Modulo per la presentazione delle osservazioni per i piani/programmi/progetti sottoposti a procedimenti di valutazione ambientale di competenza statale

ID: Codice procedura (ID_VIP/ID_MATTM): 12691

“Progetto di un impianto eolico denominato “Pitigliano” ubicato nei comuni di Pitigliano (GR) e Sorano (GR) costituito da 20 (venti) aerogeneratori di potenza nominale 7,0 MW per un totale di 140,0 MW con relative opere connesse ed infrastrutture indispensabili”

TESTO DELLE OSSERVAZIONI

Immagine 1. Vincoli ex art. 136 del CBC dal PIT della Regione Toscana e zona approssimativa dove è progettato l'impianto industriale.

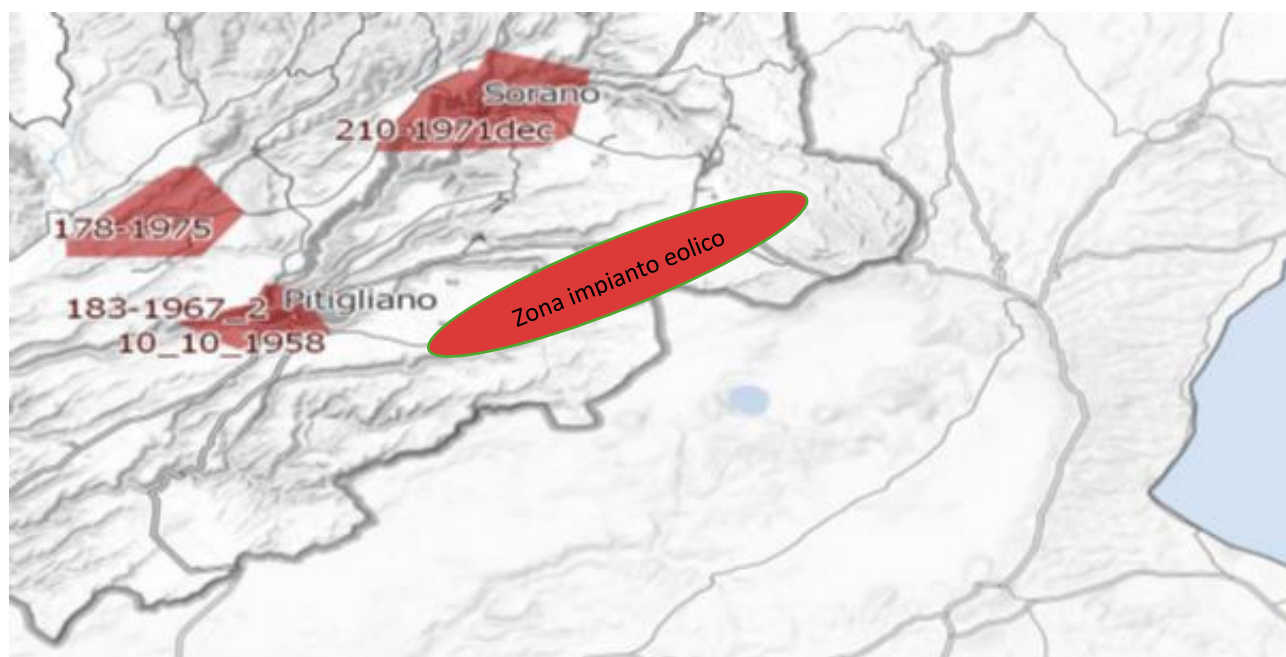
Inoltre, come sostiene la Proponente parte dell'impianto si verrebbe a trovare a 3,5 km dal centro abitato di Sorano. Infatti, tre degli aerogeneratori WTG 08, 09, 10 sono addirittura all'interno delle fasce di rispetto dei 3 km del suo vincolo paesaggistico di notevole interesse pubblico ex art 136 del CBC. Si evidenzia che così si crea

un'ulteriore incompatibilità con la tutela del Paesaggio.

Immagine 3. Cumulo di una parte di impianti eolici, fotovoltaici e geotermici industriali in progettazione ed esistenti intorno all’eolico industriale “Pitigliano”.

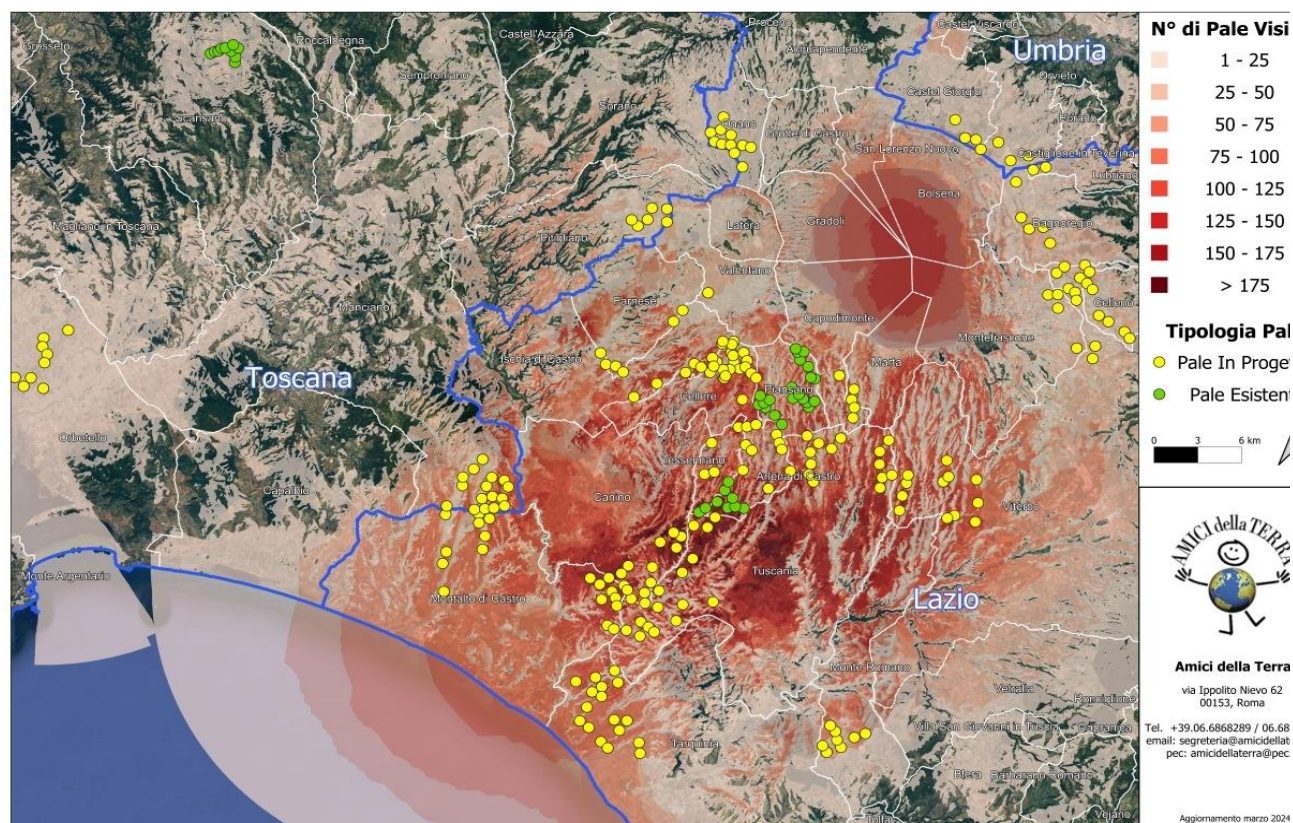
Beni Culturali “*Ambito paesaggistico, geologico e geomorfologico dell’orlo della caldera di Latera ...*” Non vengono nemmeno citati gli impianti eolici in progetto al MASE, il “Rempillo” (6 aerogeneratori) e un altro in verifica amministrativa di 14 aerogeneratori e 72, 6 MW. Ad oggi nei territori di Pitigliano, Sorano e in quello limitrofo potenzialmente potrebbero essere insediati 40 aerogeneratori alti 200 metri e larghi 170. Ma la proponente non cita neanche altri impianti che creerebbero il cumulo e quindi maggiore impatto. Infatti, sul territorio della “Città del Tufo” (Sorano e Pitigliano) impatterebbero anche l’impianto eolico “Montarzo” di Onano con 13 aerogeneratori con le dimensioni ricordate, l’altro eolico industriale nel territorio di Valentano con sette aerogeneratori (stesse dimensioni), gli impianti di Farnese con un minieolico di 3 Torri alte 60 metri già installate in località Poggio del Crognolo e l’impianto eolico industriale “Vallerosa” (7 aerogeneratori alti 200 metri e larghi 158 metri) in procedura VIA presso la Regione Lazio. Inoltre, altri impianti del minieolico già presenti a Valentano, Cellere e Piansano e due progetti eolici industriali con le stesse dimensioni (200 m x 170 m) nel Comune di Ischia di Castro. La valutazione del cumulo non prende neanche in considerazione gli impianti industriali di fotovoltaico e agrivoltaico in progetto a Farnese, Valentano, Ischia di Castro, Cellere. L’impianto geotermico in procedura Via al MASE, progettato nella Caldera di Latera. Quindi è stata effettuata una valutazione del potenziale impatto cumulativo non veritiera a dispetto di quanto affermato dalla proponente che sostiene di aver preso in considerazione uno spazio di 10 km intorno al suo impianto per gli impatti che si creerebbero.

Nella Parte IV delle Linee guida citate al punto 16.1, nello stabilire i requisiti per la valutazione positiva dei progetti nel procedimento di VIA si parla di individuazione delle aree idonee per l’insediamento degli impianti tenendo conto di aree degradate da attività antropiche pregresse o in atto (brownfield) tra cui siti industriali, cave, discariche, siti contaminati. Stessa raccomandazione viene ribadita anche nell’art.20 del D.Lgs n. 199/2021. Ma appare inascoltata dalla proponente. Infatti, insiste molto nel dire che il suo impianto industriale è compatibile con il territorio nonostante le numerose incompatibilità paesaggistiche, culturali, economiche e naturalistiche che esso incontra.

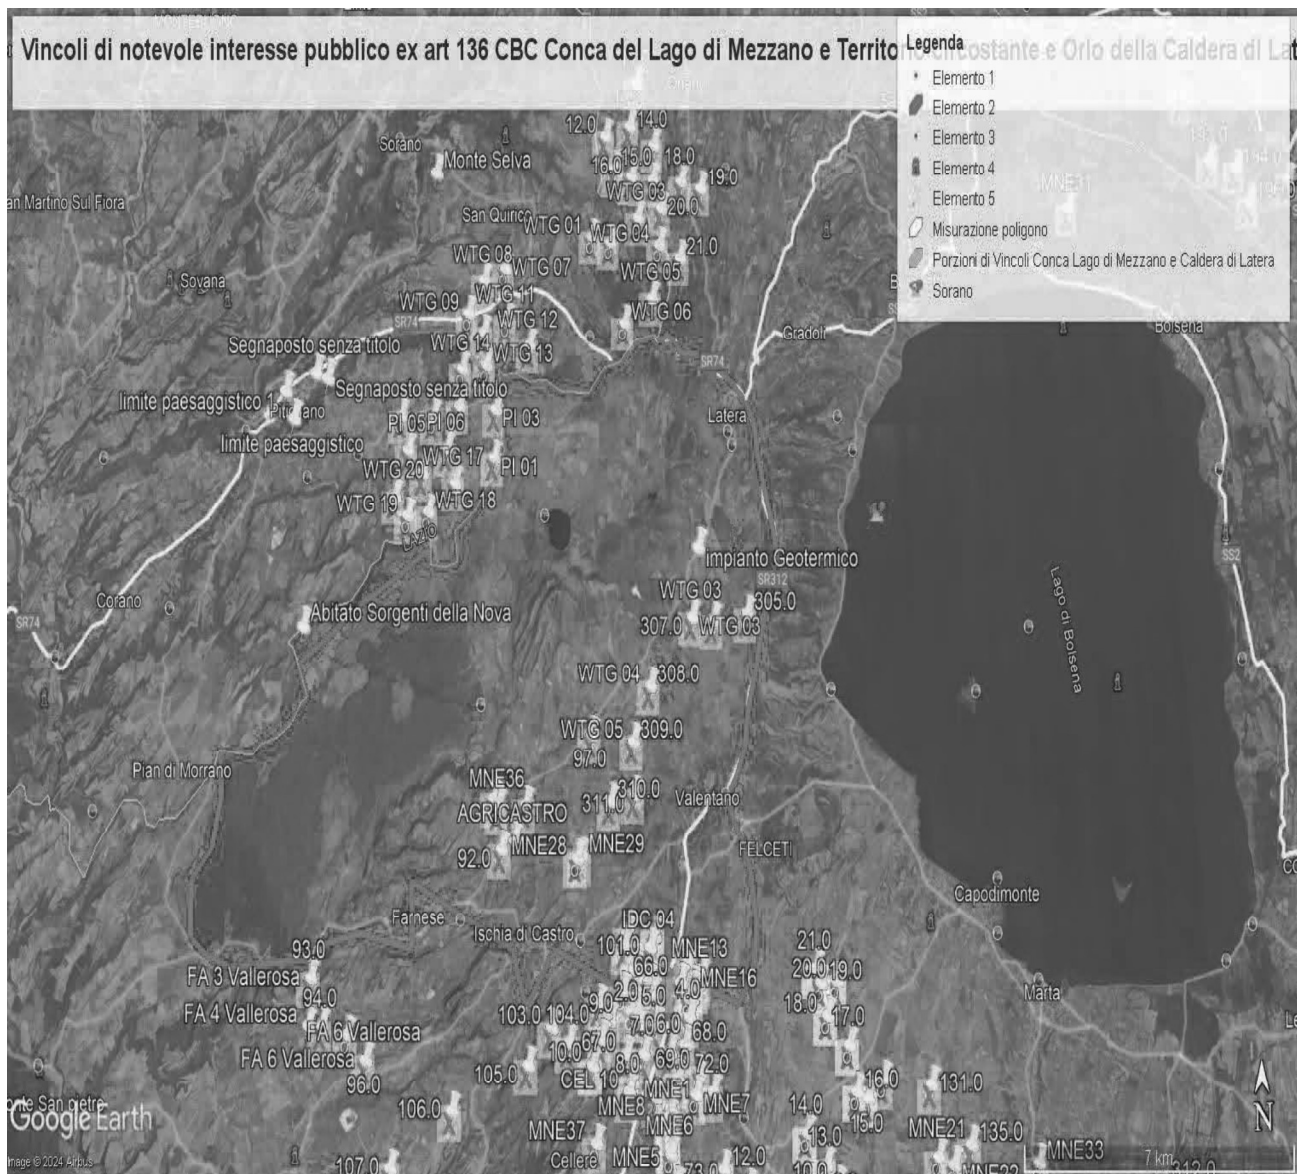
Come è illustrato nell'immagine si ribadisce che l'impianto industriale "Pitigliano" ricade completamente all'interno delle fasce di rispetto dei due vincoli di notevole

interesse pubblico e lambisce quelle di un terzo vincolo e quindi come affermato dal Consiglio di Stato nelle sentenze citate, l'impianto è insediato in area non idonea ai sensi dell'art. 20 comma 8 lettera c quater del D.Lgs. n. 199/2021 e ss.mm.ii al contrario di quanto sostiene la proponente.

IMMAGINE n. 2 Impianto eolico industriale “Pitigliano” e distanze aerogeneratori dai Vincoli della Conca del Lago di Mezzano...

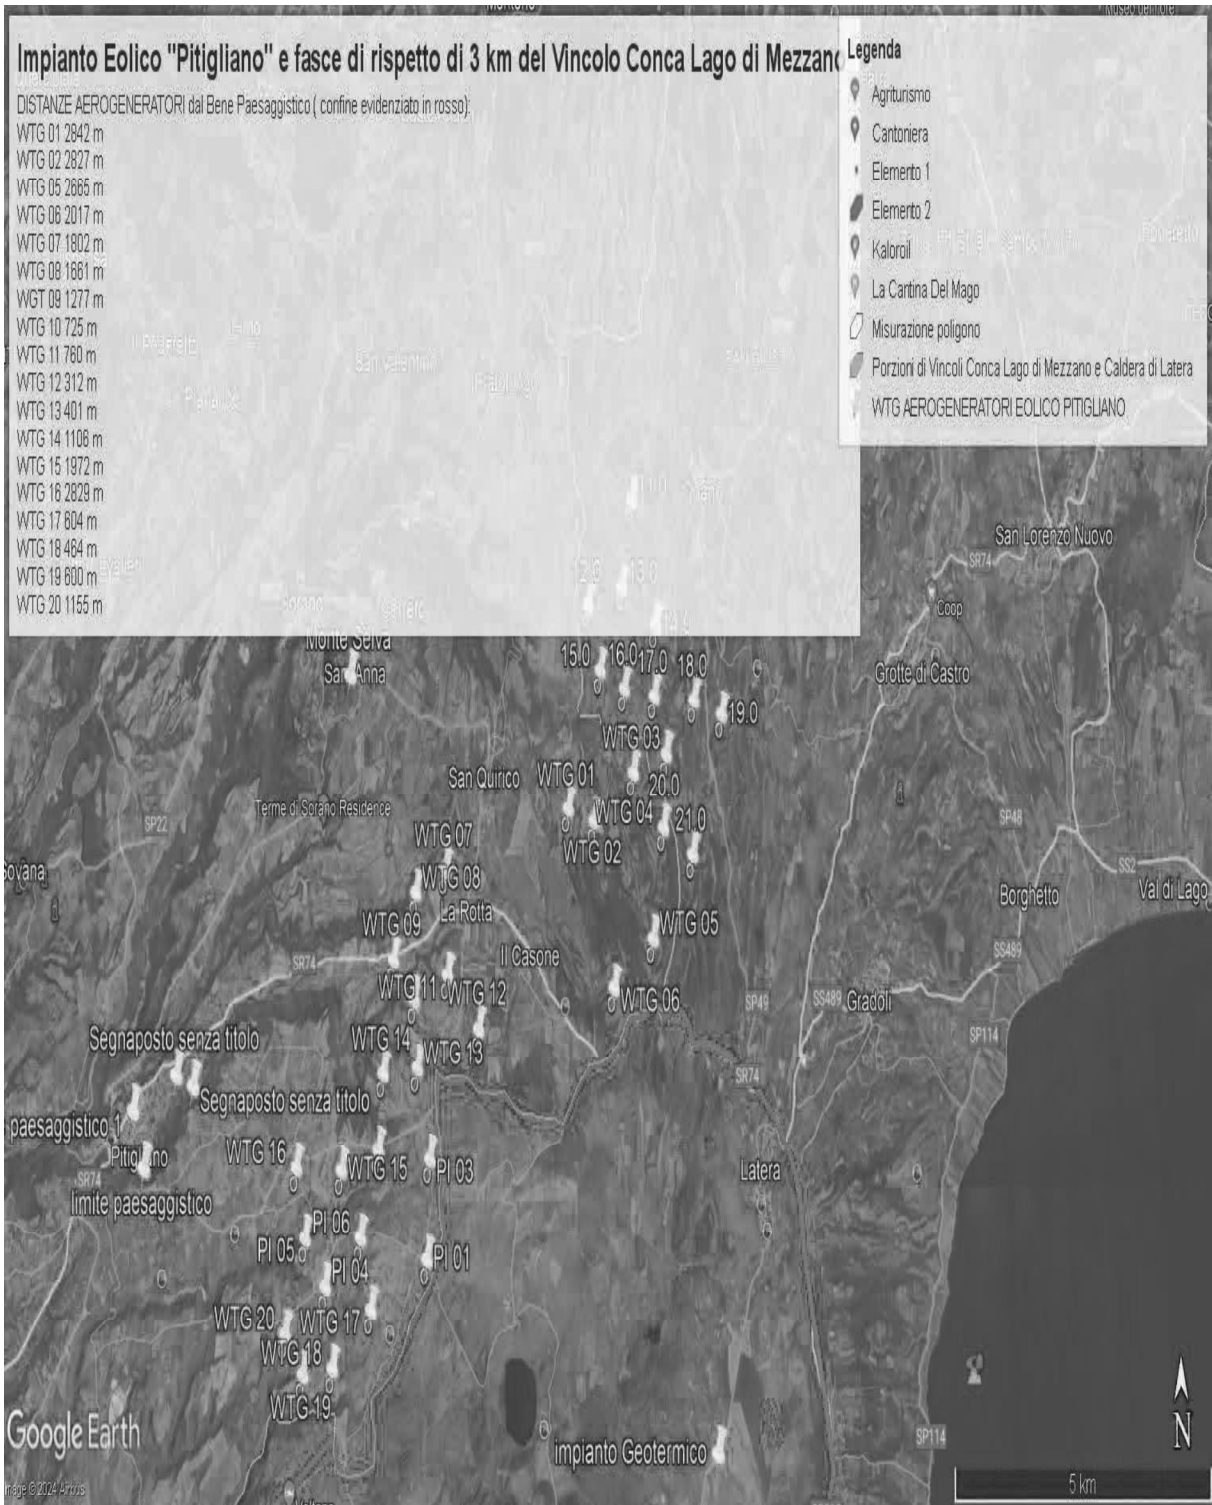
Al contrario si evidenzia che l'impianto eolico industriale citato non solo ricadrebbe con tutti e 20 gli aerogeneratori all'interno delle fasce di rispetto di 3 km di due vincoli paesaggistici di notevole interesse pubblico esistenti nella Regione Lazio e con una parte di essi nel vincolo paesaggistico del Centro abitato di Sorano (GR) quindi in aree non idonee all'installazione di impianti di energia rinnovabile. Addirittura, alcuni aerogeneratori sarebbero ubicati a poche centinaia di metri dai perimetri dei due vincoli paesaggistici laziali ex art 136 del CBC.

IMMAGINE n. 3 Impianto eolico industriale “Pitigliano” e distanze aerogeneratori dai Vincolo “Orlo della Caldera di Latera.

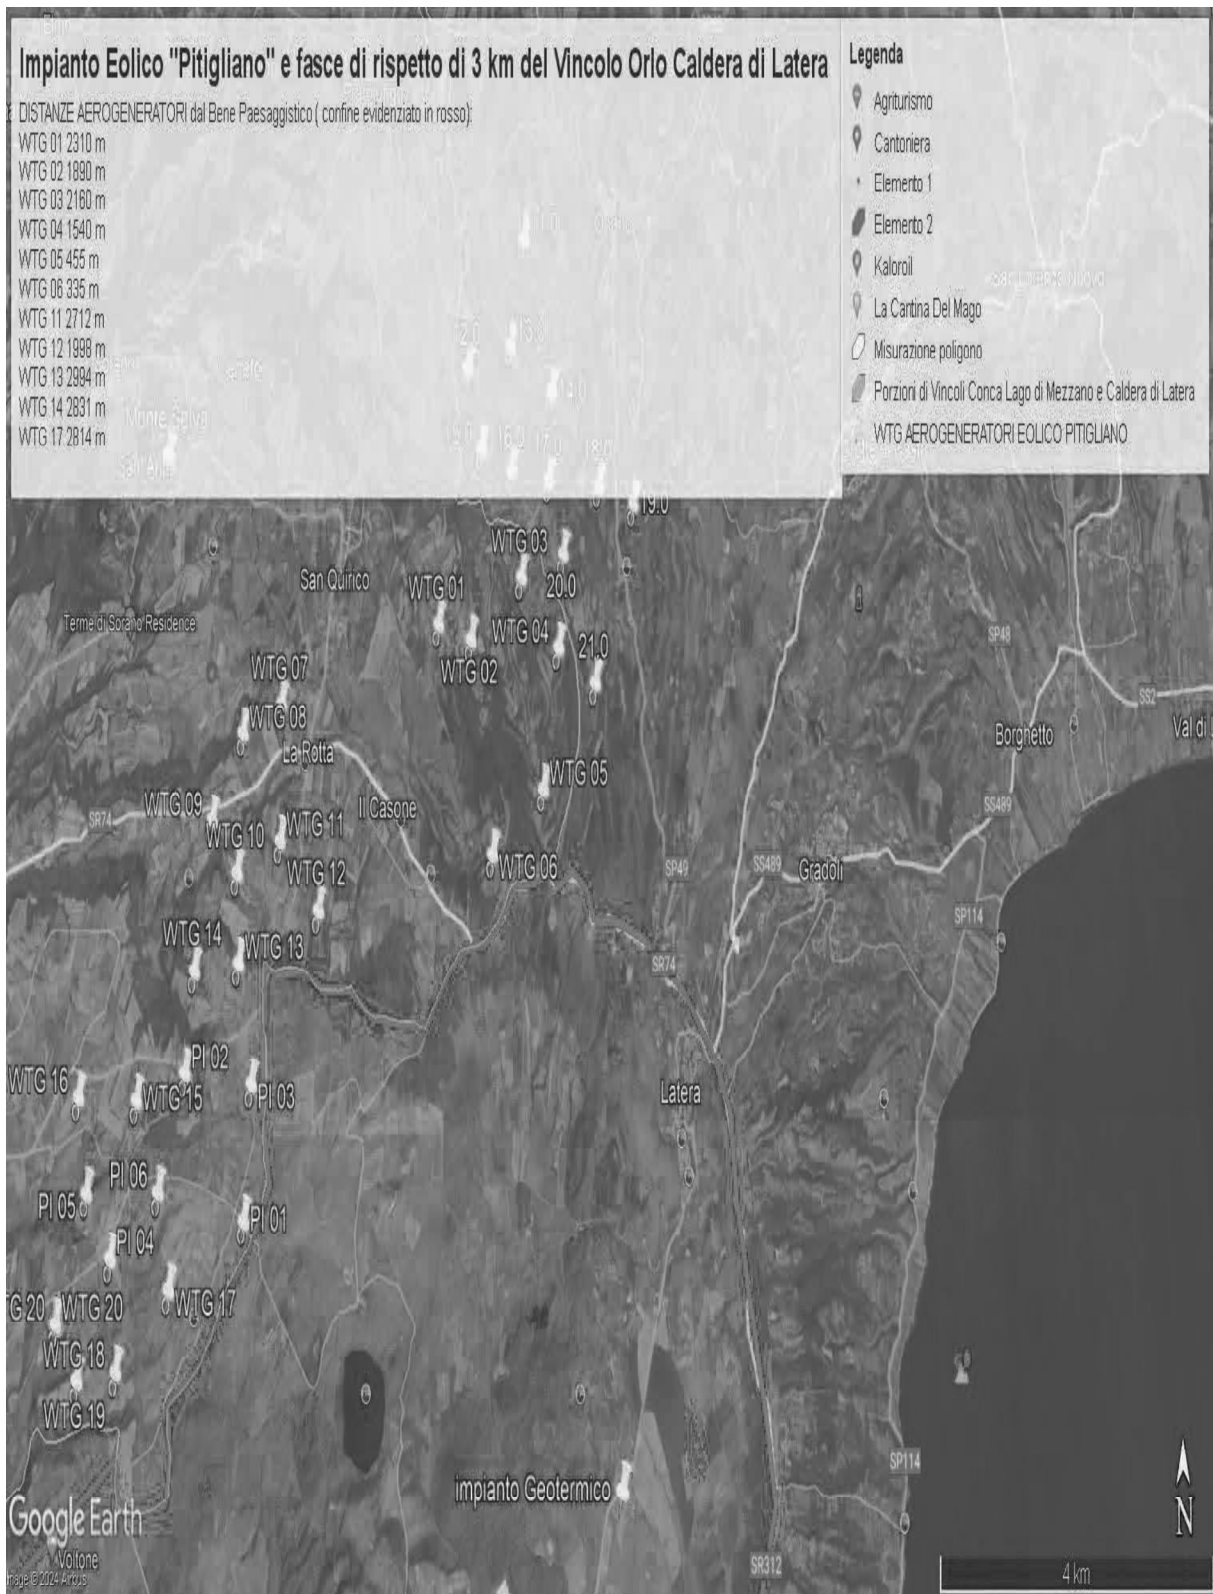
Concludendo, si evidenzia ancora che la proponente non effettuando la procedura prevista dalla Parte III delle Linee Guida nazionali ha ignorato un vincolo paesaggistico di notevole interesse pubblico istituito con un provvedimento del Segretariato regionale del Ministero della Cultura per il Lazio che ha emanato il Decreto di dichiarazione di notevole interesse pubblico n. 22 del 15.02.2024 ai sensi e per gli effetti dell'art. 136, co. 1, lett. c) e d) del decreto legislativo 22 gennaio 2004, n. 42, "Ambito paesaggistico, geologico e geomorfologico dell'orlo della caldera di

Latera e delle sue pendici interessate dai centri eruttivi periferici" nei comuni di CELLERE, FARNESE, ISCHIA DI CASTRO, LATERA, PIANSANO.
